## SERVICE INFO – INA 0149

# Vodicí kladky 532 0774 10/532 0654 10

## Nová koncepce těsnění

Obrázek 2: 532 0654 10 – vodicí kladky s novou koncepcí utěsnění a další namontované díly

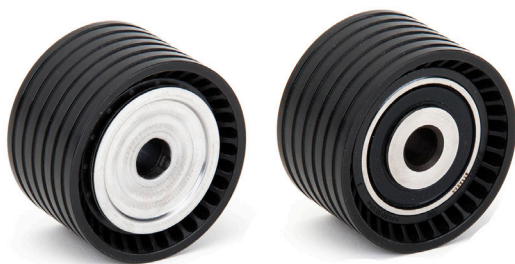
U uvedených vozidel nabízí Schaeffler Automotive Aftermarket vodicí kladky s novou koncepcí utěsnění (obrázek 2).

532 0221 10	nahrazení obj. číslem 532 0774 10
532 0774 10	v budoucnosti s novou koncepcí těsnění, bez dalších namontovaných dílů
532 0654 10	shodné s obj. č. 532 0774 10, včetně dalších namontovaných dílů

Všechna uvedená provedení splňují technické specifikace a lze je tedy používat bez omezení.
